Service meddelande

AVD.	P	4	GRUPP	44
BETR.	Automatväxellåda BW 55		NR	10
			DATUM	April 76

Detta meddelande ändrar servicehandbok, reparation och underhåll, Avd 4 (44) Automatväxellåda BW 55 sid 19, 46, 53, 96.

Sid 19, 96

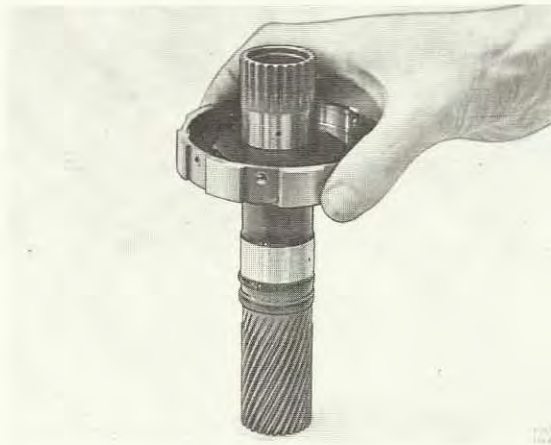
Tyvärr har ett par av bilderna i ovannämnda handbok blivit felaktiga. Vidstående bilder visar det rätta utförandet. Felaktigheterna på bilderna i boken är följande.

Bild sid 19,96: Brickan under lagret skall vändas med flänsen nedåt.

Bild sid 46,53: Frihjulet vänds med flänsen uppåt.
